Mémoire portant sur le projet Place Versailles

Syndicat des copropriétaires
des condominiums Versailles
7333, rue Pierre-Corneille
Montréal, Qc

Nos propositions sont illustrées ci-après.

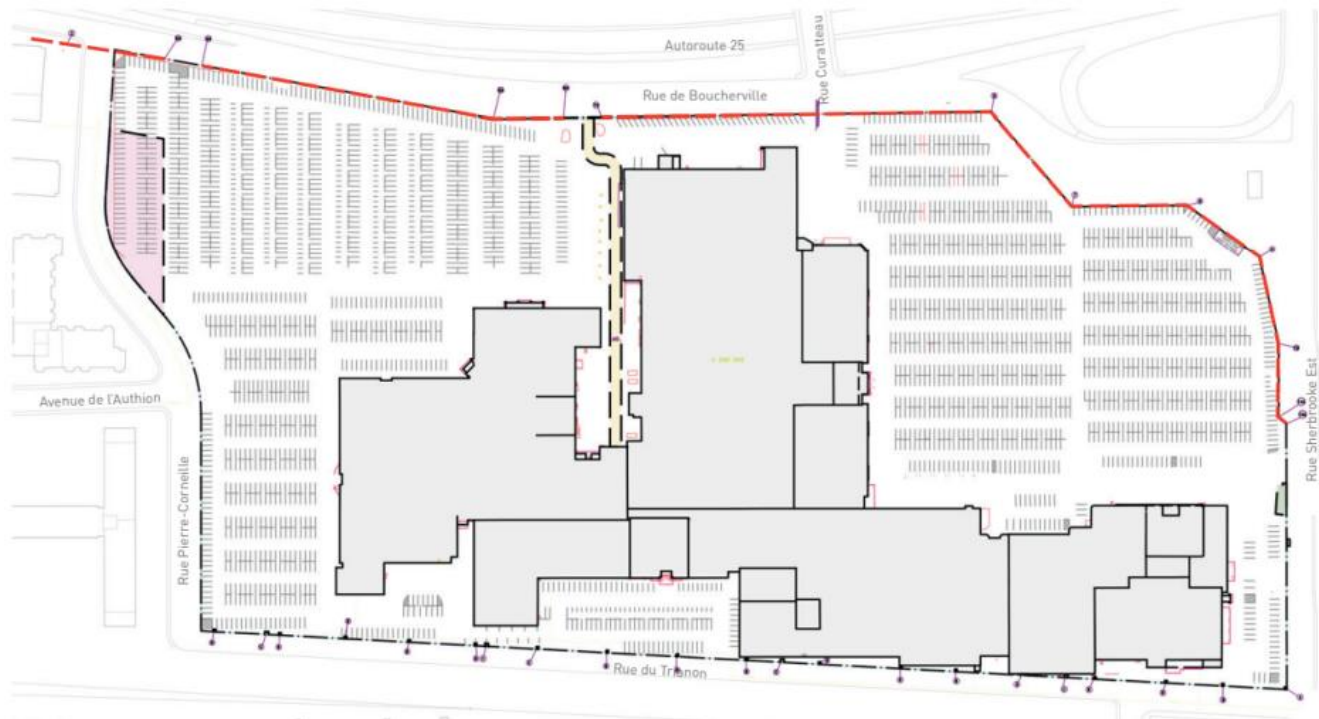
Dans un premier temps, nous demandons le déplacement des 2 bâtiments de l'îlot 1A d'au moins 15 mètres vers la rue de Boucherville. Actuellement, il y est prévu, à la hauteur des bâtiments de l'îlot 1A, une bande de verdure d'environ 50 mètres entre les bâtiments et la rue de Boucherville. En réduisant cette distance d'environ 15 mètres, cela permettra un meilleur ensoleillement le matin sans pour autant réduire de façon significative la bande de verdure.

Dans un deuxième temps, nous demandons le déplacement de la tour de 25 étages située dans l'îlot 1B à une distance plus éloignée de la rue Pierre-Corneille et qui se situerait dorénavant en bordure de l'avenue de l'École. Ainsi, le parc 1, au lieu de faire face au parc 2, se situerait entre la tour de l'îlot 1B et la rue Pierre-Corneille, permettant ainsi davantage d'ensoleillement pour les immeubles situés sur la rue Pierre-Corneille. Qui plus est, la modification proposée permettrait aux résidents riverains un meilleur accès à cet espace vert dans une approche de bon voisinage pour les compenser, entre autres, de tous les inconvénients qu'ils subiront pendant la réalisation de ce projet, notamment en matière de pollution, de poussière et de bruit.

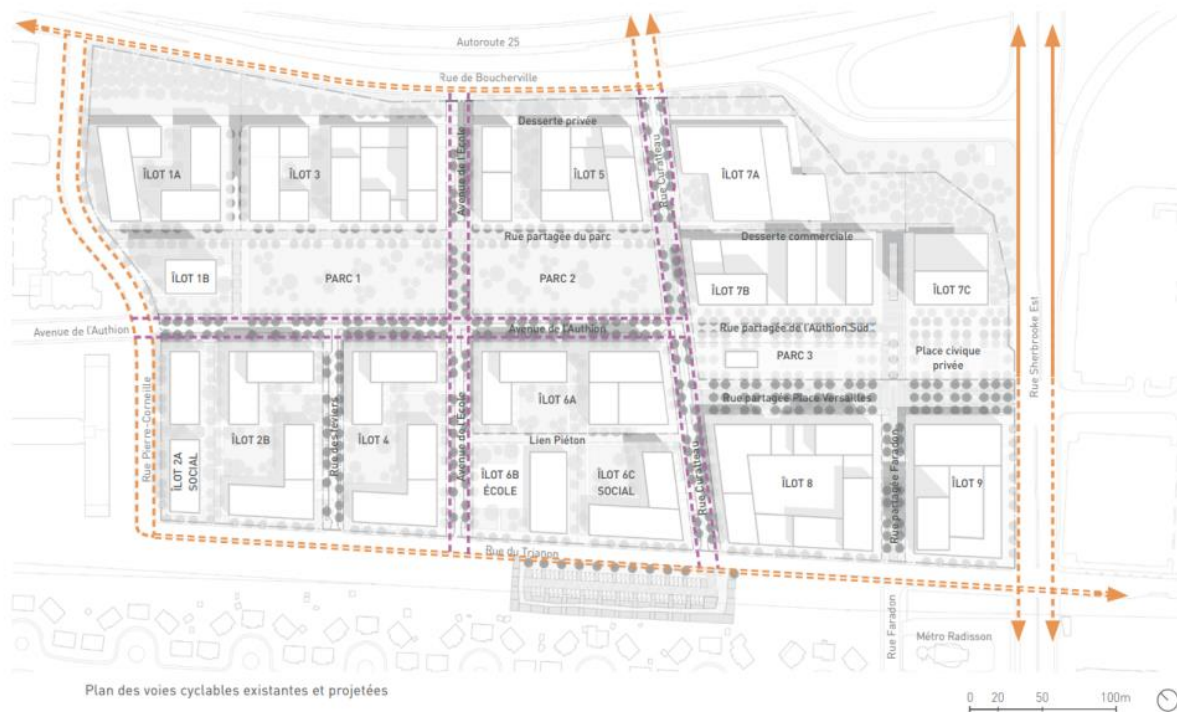
En nous fiant à notre réalité où 90% de nos résidents possèdent une automobile, le nombre de places de stationnement prévues sous les immeubles à l'intention des résidents du projet est nettement insuffisant. Avec un ratio de seulement 54%, il manquera plus de 1800 places selon la tendance actuelle. Même en augmentant ce ratio à 75%, il manquera toujours plus de 700 places de stationnement.

Conséquemment, il est demandé à l'OCPM de recommander, à la Ville de Montréal et à l'arrondissement MHM, d'exiger du promoteur qu'il augmente l'offre de stationnement à l'intérieur des immeubles pour atteindre un ratio de 80% du nombre d'unités de logement comprises dans chaque immeuble.

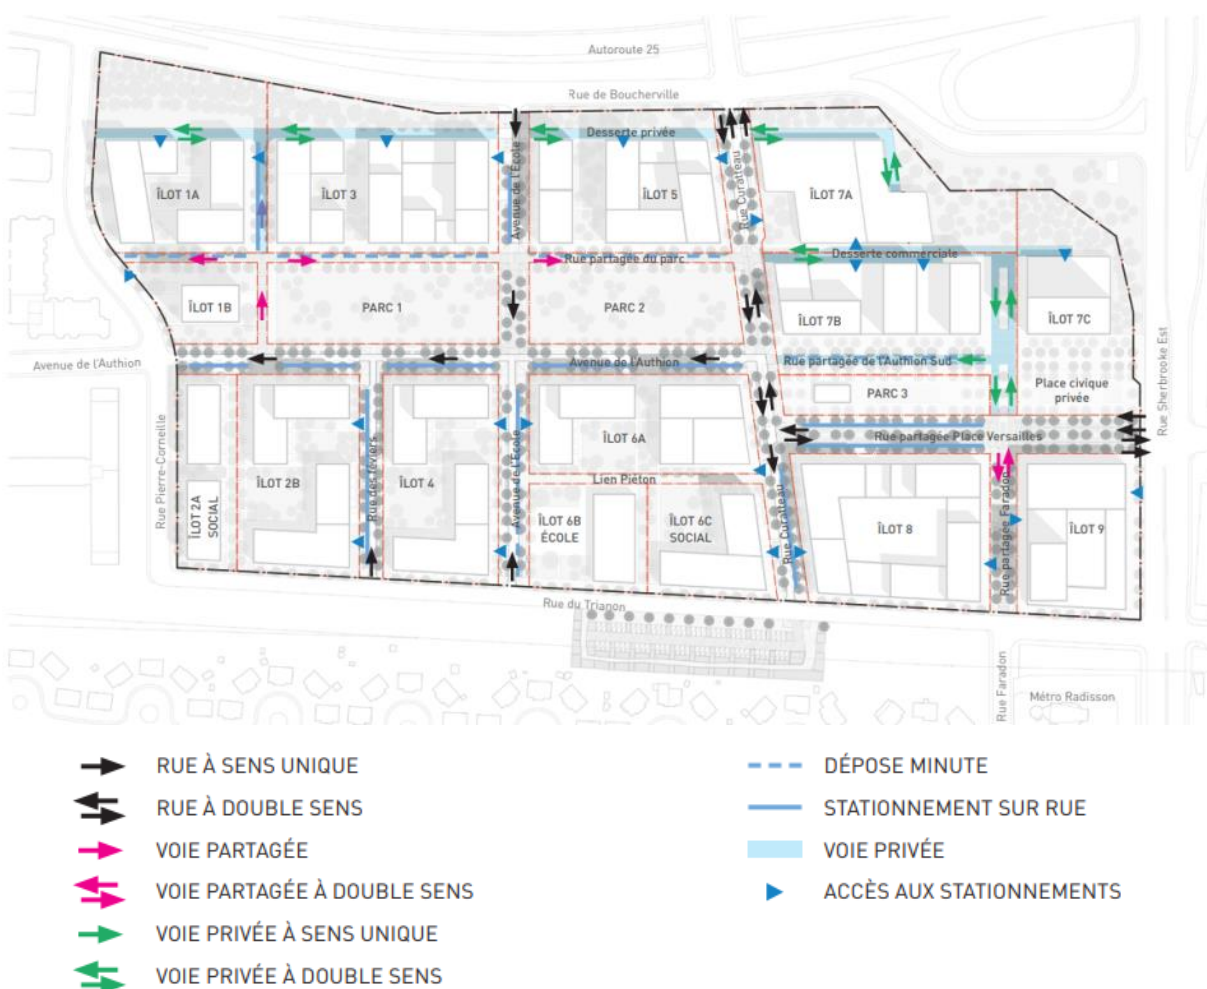
De plus, en raison de la construction de la rue privée accessible par la rue Pierre-Corneille pour permettre l'accès aux stationnements des immeubles situés en bordure de la rue de Boucherville, on peut affirmer, sans se tromper, que les problèmes de circulation sur la rue Pierre-Corneille seront exacerbés à cause de l'augmentation considérable de la fréquence des déplacements empruntés via la rue Pierre-Corneille. Nous questionnons la pertinence de prévoir, sur la rue Pierre-Corneille, une entrée sur la rue privée donnant accès aux stationnements des immeubles situés en bordure de la rue de Boucherville. Pour diminuer les problèmes de circulation sur la rue Pierre-Corneille, nous demandons qu'il n'y ait pas cet accès et que l'accès au stationnement de ces immeubles se fasse par la nouvelle rue de l'École et par la rue Curateau.

Il est également demandé à l'OCPM de recommander à la Ville de Montréal et à l'arrondissement MHM, d'exiger une modification au projet afin de ne pas permettre l'accès aux stationnements des immeubles en bordure de la rue de Boucherville par la rue Pierre-Corneille, mais plutôt de limiter cet accès par les rues de l'École et Curateau et, conséquemment, fermer la sortie de la rue privée sur Pierre Corneille.
